渦電流探傷試験、超音波探傷試験及び漏えい率試験に係る 日本電気協会の規格の技術評価に関する関係規則解釈等の整備について

令和 3 年 7 月 2 1 日
原子力規制庁

日本電気協会「原子力発電所用機器における渦電流探傷試験指針 (JEAG 4217-2018) 軽水型原子力発電所用機器の供用期間中検査における超音波探傷試験規程 (JEAC 4207-2016) 及び原子炉格納容器の漏えい率試験規程 (JEAC 4203-2017)」に関する技術評価書(案)についての御意見とそれに関する考え方(案)

図 4.1.3-1 リフトオフを用いた照射効果の有無に対する確認方法²¹

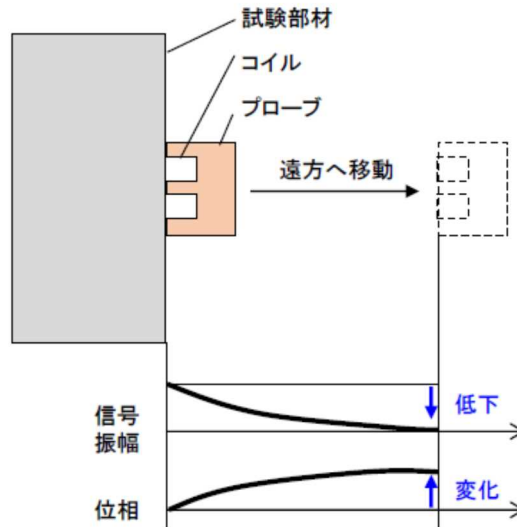
照射効果の影響については試験体と実機でリフトオフ現象を比較し影響がないことが確認できれば問題ないと考えられることから、リフトオフ現象を比較しその影響を確認することを要望する。

図 4.1.3-2 対比試験片の概要²³

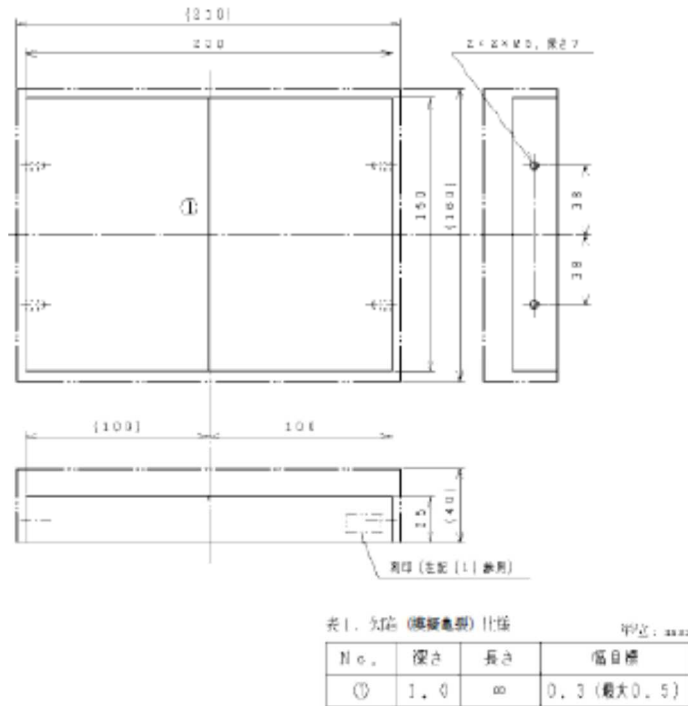
人工きずの幅について、「2330 対比試験片」(5)では人工欠陥の幅は0.3mm±0.05mmと規定されているが、計画図には幅目標0.3(最大0.5)mmと記載されている。これについて、日本電気協会は「基準感度及び位相角の設定に用いた2つの対比試験片における人工欠陥の幅寸法実測値を下記に示します。

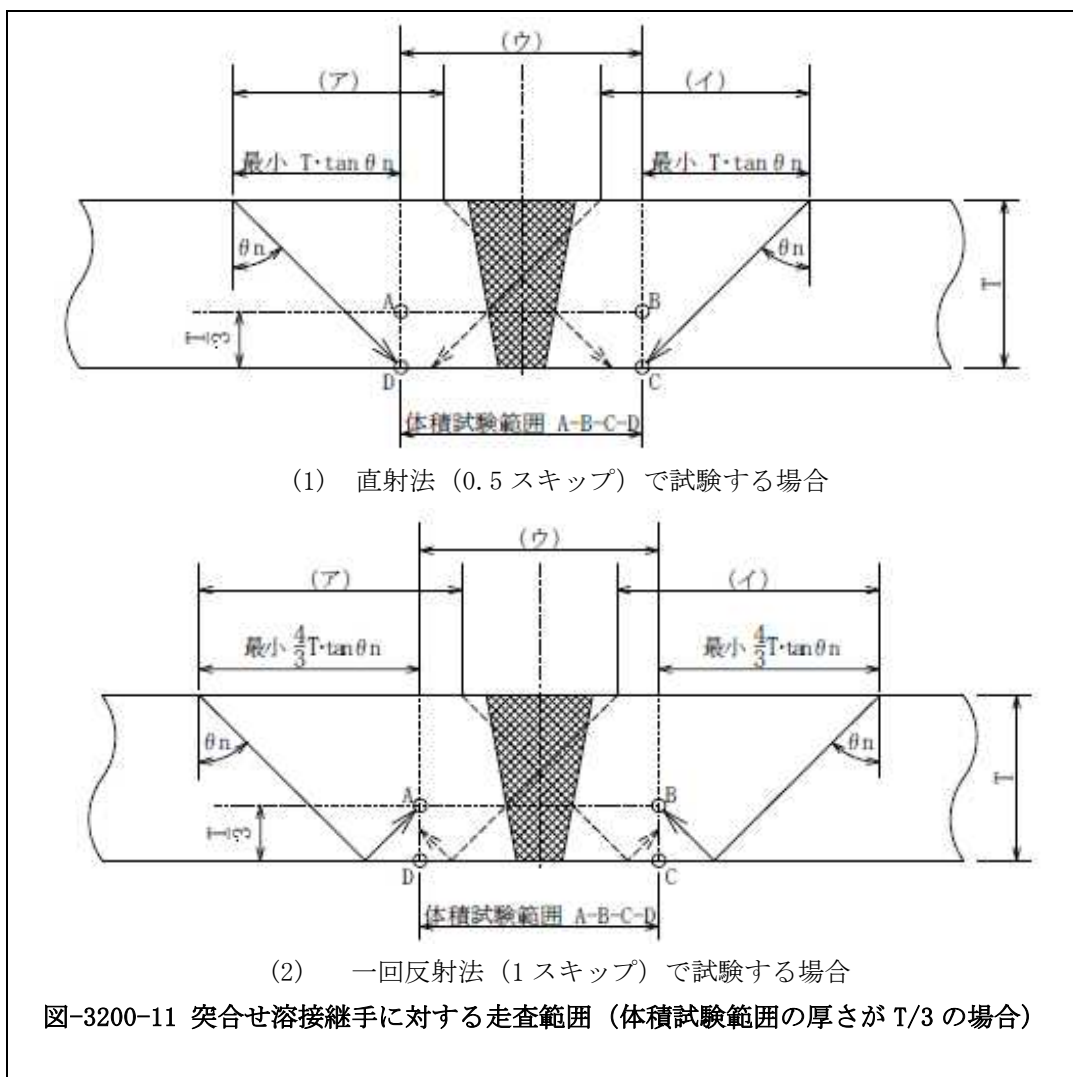
- (a) 変更点ではないが、「図-3200-10 突合せ溶接継手に対する走査範囲（体積試験範囲の厚さが T の場合）」の直射法で試験する場合において、走査範囲が（ア）及び（イ）の範囲では赤斜線で示す三角形の領域の超音波の伝ば播は 1 方向のみとなっている。また、一回反射法で試験する場合の（ア）の右端及び（イ）の左端の位置はそれぞれ B 点及び A 点に達していない（「図-4200-9 突合せ溶接継手に対する走査範囲（体積試験範囲の厚さが T の場合）」についても同様）。日本電気協会は「基本的な考え方として、溶接金属は 2 方向、隣接する熱影響部は 1 方向の探傷としています(3236 項、4245 項、4254 項)。」としている⁸²。しかし、「3236 探触子の走査範囲」(2)、「4245 探触子の走査範囲」(2)及び「4254 探触子の走査範囲」(2)においては、「母材及び熱影響部については、少なくとも 1 方向から超音波が伝ばするように探触子を走査する。」と規定しており、赤斜線で示す三角形の領域を 1 方向のみの走査でよいとはしていない。また、「1320 関連規格」に記載する ASME Sec. XI の「Mandatory Appendix III Ultrasonic Examination of Vessel and Piping Weld」、「Article III-4000 Examination」の「III-4420 Reflectors Parallel to the Weld Seam」においては、「The examination shall be performed using a sufficiently long examination beam path to provide coverage of the required examination volume in two-beam path directions. The examination shall be performed from two sides of the weld, where practicable, or one side of the weld, as a minimum.」と規定しており、溶接線に平行な反射体に対する探傷では、実行できる場合は両側、少なくとも片側から探傷を求めている。基本は両側から超音波を入れることを求めており、溶接金属及び母材の区分はしていない。「図-3200-10 突合せ溶接継手に対する走査範囲（体積試験範囲の厚さが T の場合）」の（ア）及び（イ）の範囲及び「図-4200-9 突合せ溶接継手に対する走査範囲（体積試験範囲の厚さが T の場合）」の（ア）及び（イ）の範囲は見直すことを要望する。

図 4. 2. 7-1 エコー高さ比と SN 比の関係⁹¹

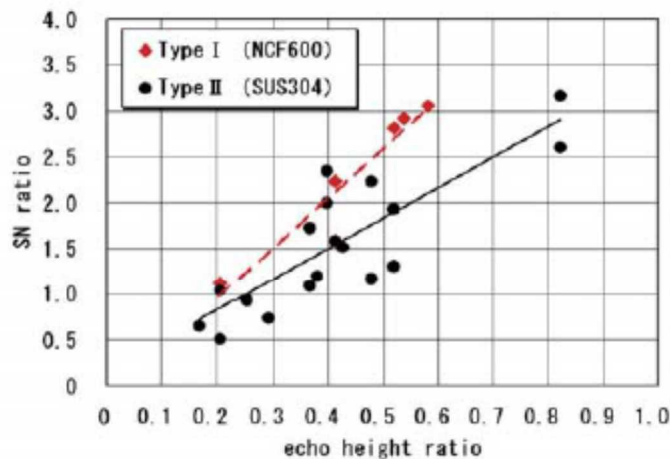
<p>16</p>	<p><該当箇所> 86頁8行目、14行目 4.2.7 記録要領 (3) 検討の結果 「・・・エコー高さ比は DAC%に相当するので、・・・」 「ここでノイズレベルを超えて検出された指示とは、健全部の探傷波形と比較して概ね 2 倍以上の信号 (SN 比 2 以上) とするが、それ以下であっても反射源として識別可能なものについては記録対象とする。) とあるのは、「ノイズレベル以下であっても反射源として識別可能なものについては記録対象とする。」と読み替えることとする。」</p> <p><内容> ・「エコー高さ比は DAC%に相当するので」の意図がわかりません。当該文献を参照しても、深さ 2mm(板厚比 13%)のスリットとのエコー高さ比を示しており、JEAC4207 の DAC%とは異なるものです。 ・ノイズレベルの定義は文献により異なりますが、当該文献では無欠陥部の信号を N としています。また当該文献は検出性に関するものではなく、溶接条件によって SN 比がどのように変化するかを論じたもので、欠陥部/無欠陥部が既知の状態で行っており、これを根拠とすることは適切ではありません。また、「エコー高さ比は DAC%に相当するので、」以降の論理展開の根拠が示されておらず、一般的な通説とも異なります。該当する読み替えの記述を削除ください。</p>	<p>技術評価書の「4.2.7 記録要領」の(3) は、容器管台とセーフエンドとの異種金属突合せ溶接継手の「4350 記録」について評価したものです。高ニッケル合金溶接部について「ノイズレベルを超えて検出された指示について、全ての指示を記録する」際のノイズレベルの設定方法が明確でないことから、「ここでノイズレベルを超えて検出された指示とは、健全部の探傷波形と比較して概ね 2 倍以上の信号 (SN 比 2 以上) とするが」を適用除外としたものです。「エコー高さ比は DAC%に相当する」と記載しましたが、数値的にエコー高さ比 DAC%という意図ではなく、「図 4.2.7-1 エコー高さ比と SN 比の関係」に示す横軸のエコー高さ比は基準反射源を底面スリット部としたエコーの高さ比であり、DAC%は基準反射源に対するエコーの高さ比であるので、SN 比 = 1 に対するエコー高さ比 0.2 は DAC20% (ノイズの誤判定を踏まえた閾値として採用されたもの) に相当すると判断できるとの意味です。意図を明確にするため、以下のとおり変更します。</p> <p>【変更前】 エコー高さ比は DAC%に相当するので、SN 比 = 1 は約 DAC20%に相当しているといえる。「2711 記録、採取手順」においては DAC20%を超えるエコーは記録すると規定しているが、DAC20%はノイズの誤判定を踏まえた閾値として採用されたものであるため、SN 比による場合もノイズとの閾値より大きい 2 を超えるエコーを記録対象とすることは妥当ではない。</p> <p>【変更後】 また、「A-6000 フェーズドアレイ技術による欠陥深さ寸法測定要領」において、基準感度の調整は「A-6240 対比試験片」に規定する対比試験片を用いて行うとし、ノッチ (スリット) 付き試験片や横穴付き試験片は同列に扱われている。上記図 4.2.7-1 に示す横軸のエコー高さ比は基準反射源を底面スリット部としたエコーの高さ比であり、DAC%は基準反射源に対するエコーの高さ比であるため、SN 比 = 1 に対するエコー高さ比 0.2 は DAC20% (ノイズの誤判定を踏まえた閾値として採用されたもの) に相当すると判断できる。「2711 記録、採取手順」においては DAC20%を超えるエコーは記録すると規定しており、SN 比による場合にノイズとの閾値より大きい 2 を超えるエコーを記録対象とすることは妥当ではない。</p>

<p>13 <該当箇所> 3 頁 1 5 行目 別表第 2 (別紙 6) 5. 超音波探傷試験規程 2016 4350 記録 読み替える字句 ノイズレベル以下であっても反射源として識別可能なものについては記録対象とする。 <内容> ・「エコー高さ比は DAC%に相当するので」の意図がわかりません。当該文献を参照しても、深さ 2mm(板厚比 13%)のスリットとのエコー高さ比を示しており、JEAC4207 の DAC%とは異なるものです。 ・ノイズレベルの定義は文献により異なりますが、当該文献では無欠陥部</p>	<p>御意見は、技術評価書案の「4.2.7 記録要領」についてのものであり、技術評価書(案)についての御意見とそれに関する考え方の 16 を参照ください。 技術評価書の「4.2.7 記録要領」の(3) は、容器管台とセーフエンドとの異種金属突合せ溶接継手の「4350 記録」について評価したものです。高ニッケル合金溶接部について「ノイズレベルを超えて検出された指示について、全ての指示を記録する」際のノイズレベルとはどの程度かの定義が明確でないことから、「ここでノイズレベルを超えて検出された指示とは、健全部の探傷波形と比較して概ね 2 倍以上の信号 (SN 比 2 以上)とするが」を適用除外としたものです。したがって、原案のとおりとします。 なお、技術評価書案には、「エコー高さ比は DAC%に相当する」と記載し</p>

<p>の信号を N としています。また当該文献は検出性に関するものではなく、溶接条件によって SN 比がどのように変化するかを論じたもので、欠陥部/無欠陥部が既知の状態で行っており、これを根拠とすることは適切ではありません。また、「エコー高さ比は DAC%に相当するので、」以降の論理展開の根拠が示されておらず、一般的な通説とも異なります。該当する読み替えの記述を削除ください。</p>	<p>ましたが、数値的にエコー高さ比 DAC%という意図ではなく、「図 4.2.7-1 エコー高さ比と SN 比の関係」に示す横軸のエコー高さ比は基準反射源を底面スリット部としたエコーの高さ比であり、DAC%は基準反射源に対するエコーの高さ比であるので、SN 比 = 1 に対するエコー高さ比 0.2 は DAC20%(ノイズの誤判定を踏まえた閾値として採用されたもの)に相当すると判断できるとの意味です。意図を明確にするため、以下のとおり変更します。</p> <p>【変更前】 エコー高さ比は DAC%に相当するので、SN 比 = 1 は約 DAC20%に相当しているといえる。「2711 記録,採取手順」においては DAC20%を超えるエコーは記録すると規定しているが、DAC20%はノイズの誤判定を踏まえた閾値として採用されたものであるため、SN 比による場合もノイズとの閾値より大きい 2 を超えるエコーを記録対象とすることは妥当ではない。</p> <p>【変更後】 また、「A-6000 フェーズドアレイ技術による欠陥深さ寸法測定要領」において、基準感度の調整は「A-6240 対比試験片」に規定する対比試験片を用いて行うとし、ノッチ(スリット)付き試験片や横穴付き試験片は同列に扱われている。上記図 4.2.7-1 に示す横軸のエコー高さ比は基準反射源を底面スリット部としたエコーの高さ比であり、DAC%は基準反射源に対するエコーの高さ比であるため、SN 比 = 1 に対するエコー高さ比 0.2 は DAC20%(ノイズの誤判定を踏まえた閾値として採用されたもの)に相当すると判断できる。「2711 記録,採取手順」においては DAC20%を超えるエコーは記録すると規定しており、SN 比による場合にノイズとの閾値より大きい 2 を超えるエコーを記録対象とすることは妥当ではない。</p>

SN比に関する研究論文⁹⁰によると、探傷で得られた欠陥エコーの最大音圧と無欠陥部から生ずるノイズエコーの最大音圧の比をSN比としており、エコー高さ比（試験片厚さ15mmに対して2mm深さのEDMスリットによるエコー高さを基準値に設定）との相関が示されている（図4.2.7-1「エコー高さ比とSN比の関係」参照）。また、「A-6000フェーズドアレイ技術による欠陥深さ寸法測定要領」において、基準感度の調整は「A-6240 対比試験片」に規定する対比試験片を用いて行うとし、ノッチ（スリット）付き試験片や横穴付き試験片は同列に扱われている。上記図4.2.7-1に示す横軸のエコー高さ比は基準反射源を底面スリット部としたエコーの高さ比であり、DAC%は基準反射源に対するエコーの高さ比であるに相当するので、SN比=1に対するエコー高さ比0.2とは約DAC20%（ノイズの誤判定を踏まえた閾値として採用されたもの）に相当すると判断できるといえる。「2711 記録, 採取手順」においてはDAC20%を超えるエコーは記録すると規定しており、DAC20%はノイズの誤判定を踏まえた閾値として採用されたものである、SN比による場合にもノイズとの閾値より大きい2を超えるエコーを記録対象とすることは妥当ではない。しかし、SN比を決めるノイズレベルの定義が明確でない段階において適用に当たっての条件を付すのは適切でないことから「4350 記録」の「ここでノイズレベルを超えて検出された指示とは、健全部の探傷波形と比較して概ね2倍以上の信号（SN比2以上）とするが、それ以下であっても反射源として識別可能なものについては記録対象とする。」とあるのは、「ノイズレベル以下であっても反射源として識別可能なものについては記録対象とする。」と読み替えることとする。また、SN比を用いる場合のノイズレベルの定義を明確にすることを要望する。

図 4.2.13-1 基準感度の設定例
 (図-3200-1(1)の DAC 回路を使用しない場合の修正例)

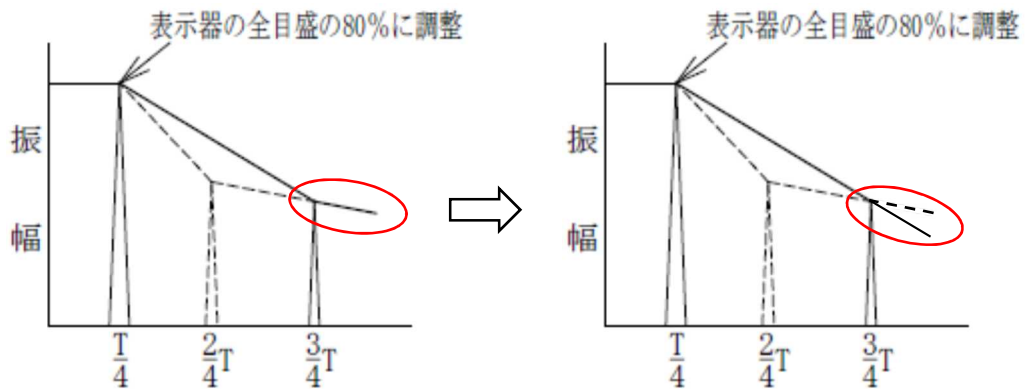
なお、DAC 曲線の作図において図-3200-1(1)、図-3200-3(1)、図-3200-5(1)、図-4200-1(1)、図-4200-3(1)及び図-4200-5(1)に示す DAC 回路を使用しない場合の内挿線は、 $2/4T$ （斜角法の場合は $(2/8)S$ 、以下同じ）位置の横穴の有無により実線と破線で区別しているが、 $3/4T$ （斜角法の場合は $(3/8)S$ 、以下同じ）位置から右側の外挿線は $2/4T$ 位置と $3/4T$ 位置での横穴からの振幅を利用するので、実線ではなく破線表示に、 $2/4T$ 位置の横穴がない場合の $3/4T$ 位置から右側の外挿(実線)は $1/4T$ (斜角法の場合は $(1/8)S$)位置と $3/4T$ 位置での横穴からの振幅に基づく延長線になる（「図 4.2.13-1 基準感度の設定例（図-3200-1(1)の DAC 回路を使用しない場合の修正例）」の右図参照）。

図 4. 3. 6-1 基準容器法での評価¹⁵⁵

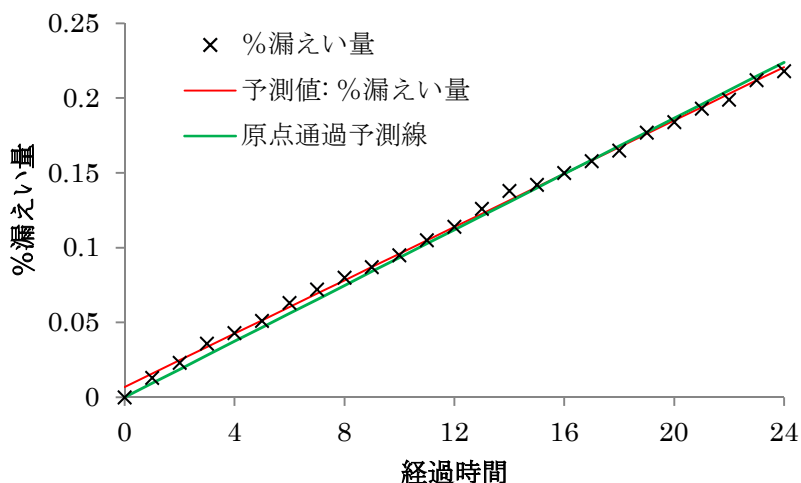
「解説表 3. 2-5. 1 温度測定数による漏えい量の変化」（基準容器法での評価；A 発電所での実績による）及び「解説表 3. 2-5. 1 温度測定数による漏えい量の変化」（絶対圧力法での評価；B 発電所での実績による）に示す温度計 23 個使用の場合の漏えい量(%) について、切片を有する回帰分析と原点を通過する回帰分析を行った結果を「図 4. 3. 6-1 基準容器法での評価」及び「図 4. 3. 6-2 絶対圧力法での評価」に示す。いずれも切片の値は+側を示している。「3. 1. 2. 3 平均漏えい率及び信頼限界」及び「3. 2. 2. 3 平均漏えい率及び信頼限界」に規定する平均漏えい率及び信頼限界の式は、原点を通過する回帰直線 $Q=b' H$ に誤差を加味した式となるよう検討することを要望する。
